## AVVISO PER LA SICUREZZA / AVVISO SUL PRODOTTO

<b>Oggetto:</b>	Sistema di posizionamento del paziente ExacTrac 6.0: Visualizzazione di una radiografia digitale ricostruita (DRR, Digitally Reconstructed Radiograph) potenzialmente sbagliata per correzione e verifica con x-ray.
<b>Riferimento prodotto:</b>	ExacTrac dalla versione 6.0.0 alla 6.0.5 (Versioni 6.0.0; 6.0.1; 6.0.2; 6.0.3; 6.0.4; 6.0.5)
<b>Data di notifica:</b>	20 luglio 2015
<b>Responsabile della notifica:</b>	Markus Hofmann, Senior MDR & Vigilance Manager
<b>Identificativo Brainlab:</b>	<b>CAPA-20150713-001446</b>
<b>Tipo di azione:</b>	Modifica del dispositivo; informazioni relative all'uso del dispositivo.

**Figura 1.** Fusione x-ray - fusione ossea alla DRR per determinare lo spostamento alla posizione del paziente desiderata

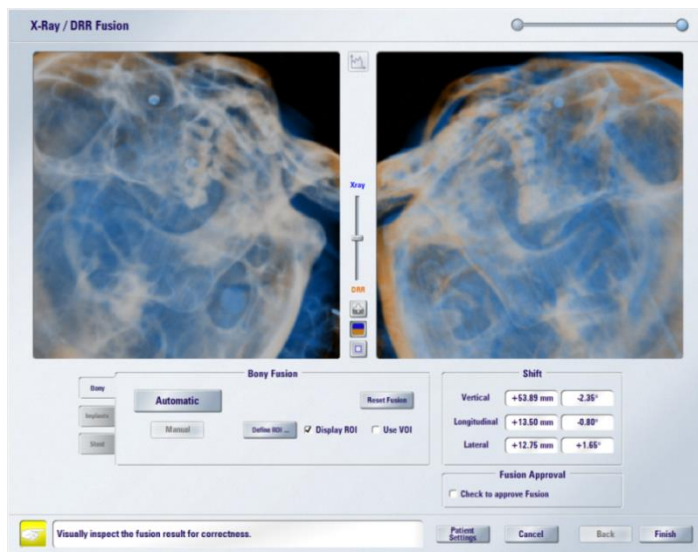
Questo problema riguarda la correzione e la verifica con x-ray basate sulla fusione ossea sulla DRR. Le immagini radiografiche acquisite per le posizioni correnti del paziente non vengono interessate e sono corrette anche qualora dovesse verificarsi questo problema. A causa della firma univoca dell'anatomia del paziente, in un'immagine x-ray per distinguere il singolo paziente, l'utente dovrebbe riscontrare una mancata corrispondenza tra l'x-ray effettiva del paziente e la DRR errata visualizzata simultaneamente al momento della fusione. Solo se la mancata corrispondenza dei dati dell'immagine del paziente visualizzati in ExacTrac non viene rilevata dall'operatore, la DRR sbagliata può essere usata per la fusione di immagini con l'immagine x-ray acquisita, causando potenzialmente un calcolo di spostamento errato.

L'applicazione di tale spostamento errato può far sì che la posizione del paziente e del target del trattamento nell'acceleratore lineare (linac) risulti diversa da quella desiderata. Di conseguenza, la dose del trattamento potrebbe venire somministrata su un'area diversa dall'area target desiderata. Se la deviazione superasse i limiti clinicamente accettabili, **il paziente potrebbe essere sottoposto a un trattamento inefficace e correre il rischio di subire gravi lesioni o addirittura di morire.**

Qualora dovessero venire visualizzate delle DRR errate, uscire dal software ExacTrac e riavviarlo.

1. I clienti esistenti di ExacTrac 6.0.x potenzialmente interessati dal problema riceveranno queste informazioni di avviso sul prodotto.
2. Brainlab fornirà ai clienti interessati una revisione del software (ExacTrac v. 6.0.6) in cui questo problema sarà stato risolto.
